Jednání Hodnotitelské komise CYKLOSTEZKY 2026

Ing. Dana Teichmanová
ředitelka Odboru příspěvků
SFDI

Žádost č. 5/2025 Obec Brumovice

Cyklostezka Brumovice - Kobyli

SO 101 – Cyklostezka „C9“

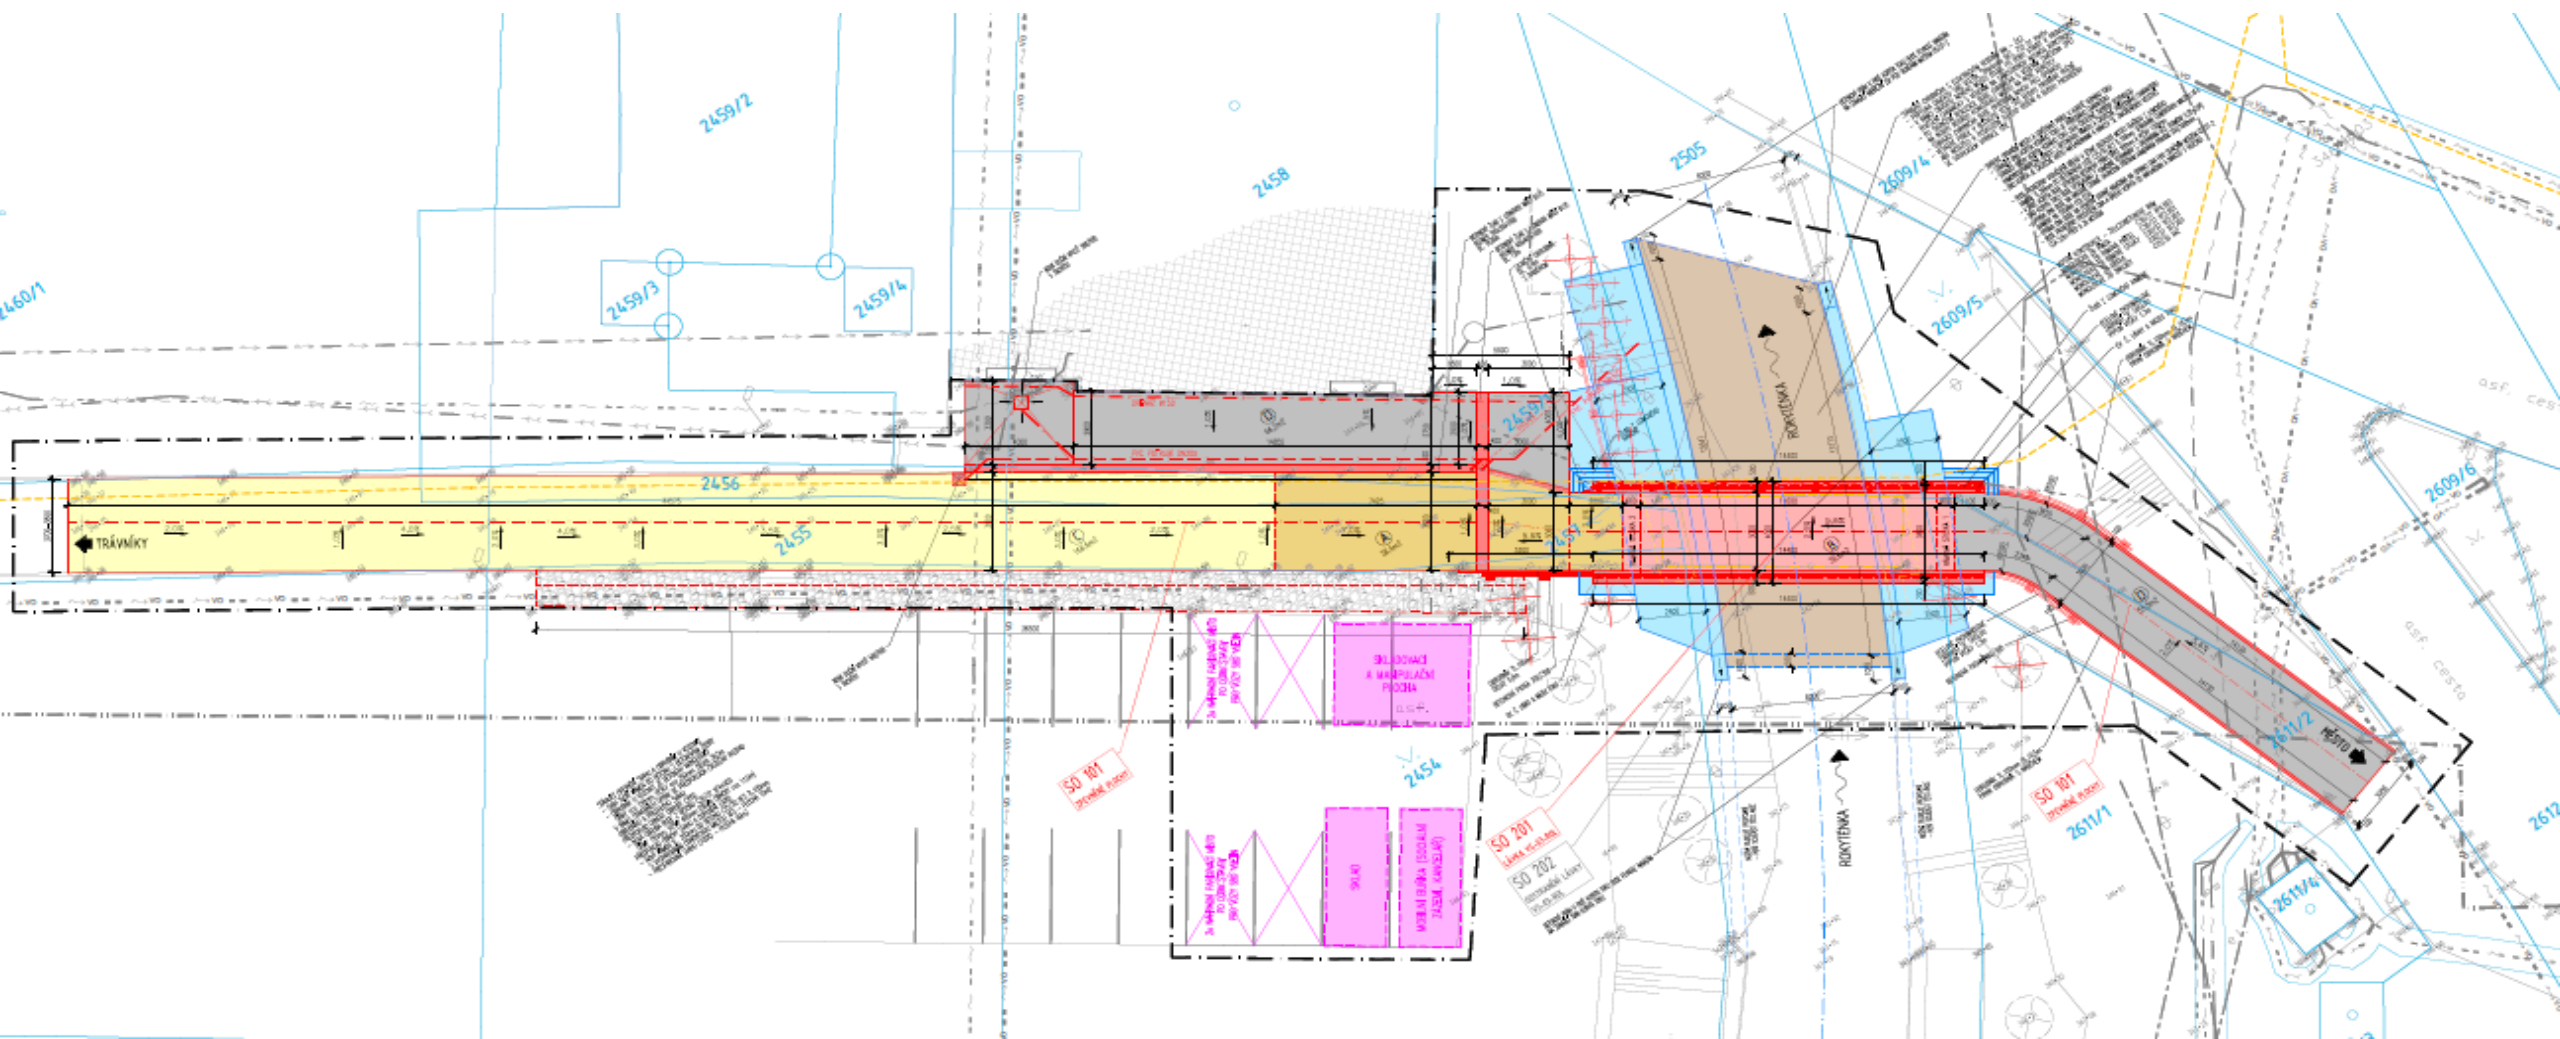
nedoporučení z důvodu nevyhovující PD:

- celistvost trasy nelze posoudit - chybí část PD
- řešení není koncepční - dle PD má cyklostezka sloužit zároveň jako příjezdová komunikace zemědělské techniky pro sezónní zemědělské práce

Komunikace je navržena na maximální rychlost 20 km/hod. Vzhledem k charakteru stavby a plánovaného provozu není třeba navrhovat a provádět žádná zvláštní opatření vyjma osazení 1 ks sklopného sloupku na začátku úseku, a to **vzhledem k umožnění sezónního průjezdu vozidel a techniky zemědělské.** Celková šířka komunikace je 2,75 m, celková šířka včetně zpevněných krajnic je 3,25 m a celková délka komunikace je 831,80 m.

SITUACE - PŘECHODNÉ DOPRAVNÍ ZNAČENÍ

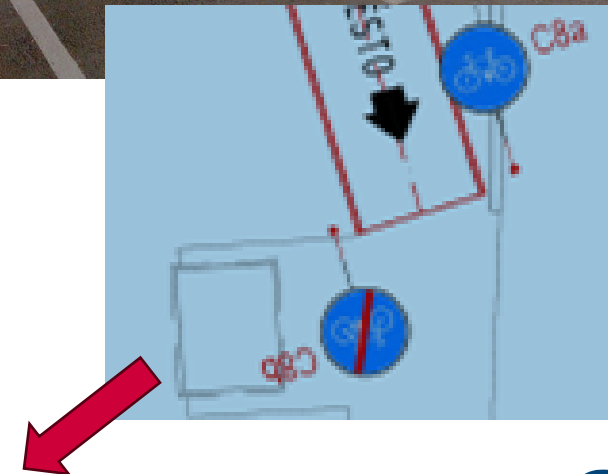
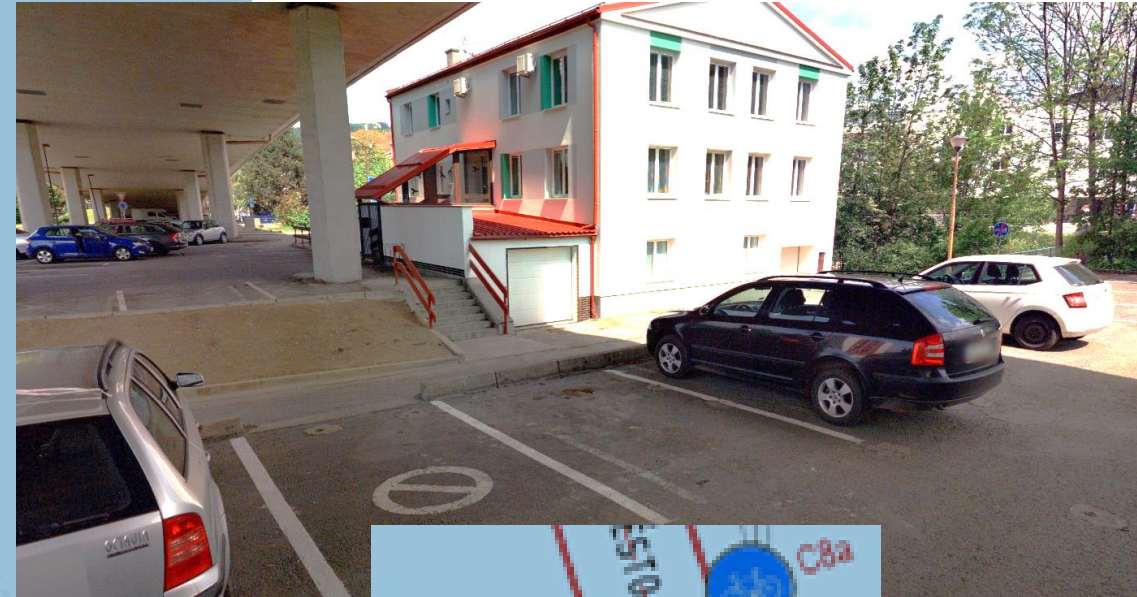
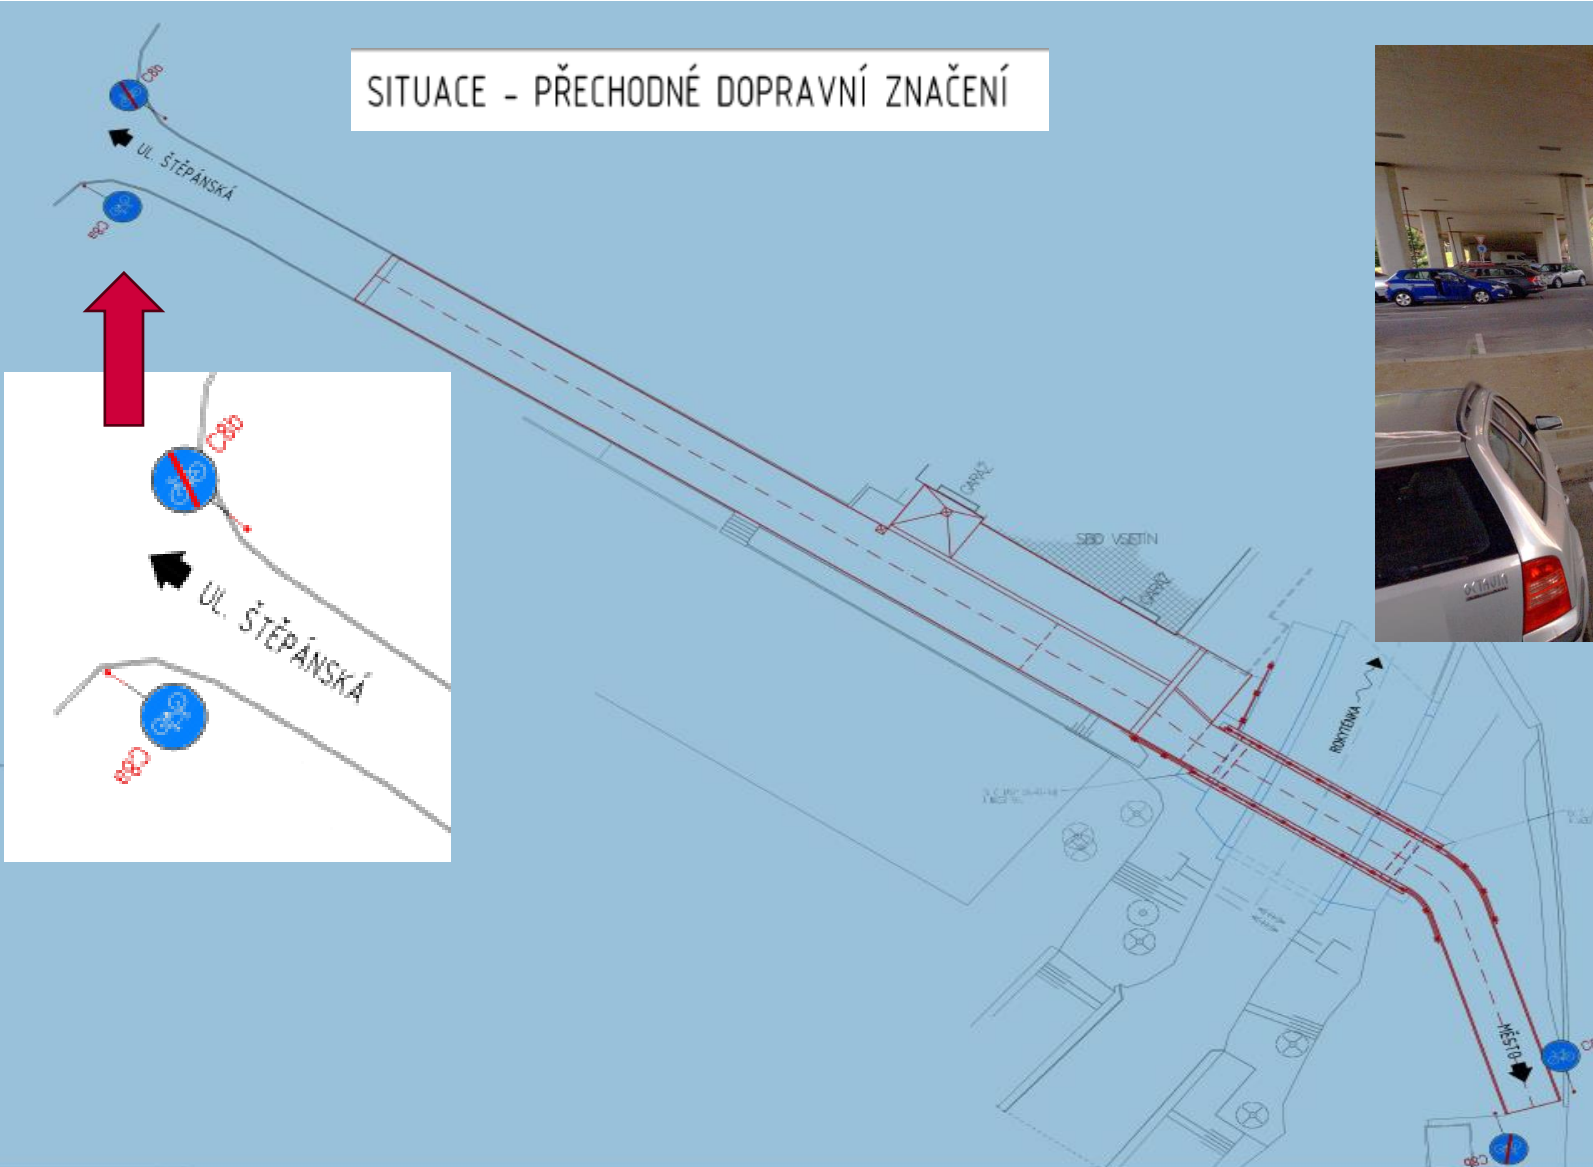
nedoporučení z důvodu nevyhovující PD:

- Trasa není celistvá - není umožněna legální jízda motorových vozidel do garáží v objektu SBD Vsetín; cyklostezka **C8** tak **bude pojížděna mot. vozidly**.
- Řešení není koncepční:
 - chybí řešení vazby mezi garážemi objektu SBD Vsetín a ulicemi s provozem mot. vozidel,
 - chybí řešení příčné vazby chodců mezi schodištěm u objektu SBD Vsetín a parkovištěm, kdy návrh cyklostezky C8 **neumožňuje legální pohyb chodců mezi parkovištěm a schodištěm objektu SBD Vsetín**,
 - návrh cyklostezky C8 **ruší možnost legálního pohybu chodců po lávce**.
- **Zmatečné znění jednotlivých příloh a PD** (C8 vs. C9 vs. obsluha objektu SBD), z tohoto důvodu na základě upřesnění podkladů je PD i celá akce hodnocena jako cyklostezka C8.
